<p>VILLE DE BRIVE-LA-GAILLARDE</p>	Date : 18 février 2025	Direction Générale Adjointe de l'Aménagement, du Développement Durable et des Services Techniques
	Objet : CR de la commission locale du Site Patrimonial Remarquable de la ville de Brive	<u>Direction de l'Aménagement du Territoire</u> Service Planification Territoriale <i>Dossier suivi par Laëtitia CHARTRAIN</i>

- Parcelle section BN n°701 – Avenue Poincaré (arrière du bâtiment principal de la poste) en centre ancien

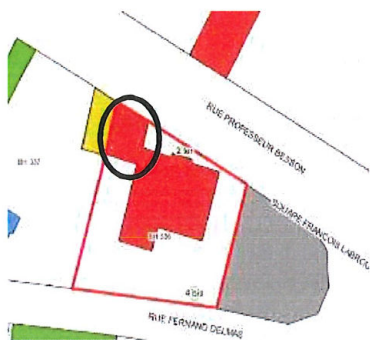
Actuellement identifié en immeuble d'accompagnement, il est proposé un **classement en immeuble courant** compte tenu de l'aspect architectural.

Avis de la commission locale (CL) : les membres sont favorables aux nouvelles propositions de classification.

- Parcelle section BH n°336 – 2 ter rue du Professeur Besson en 1^{ère} ceinture

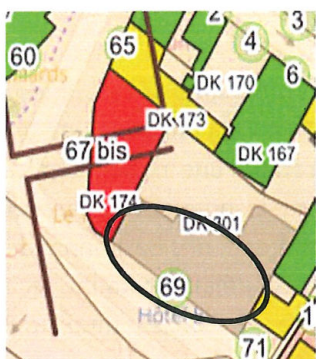
Actuellement identifié en immeuble remarquable, au même titre que le bâtiment principal, il est proposé un classement en immeuble courant pour la partie des garages.
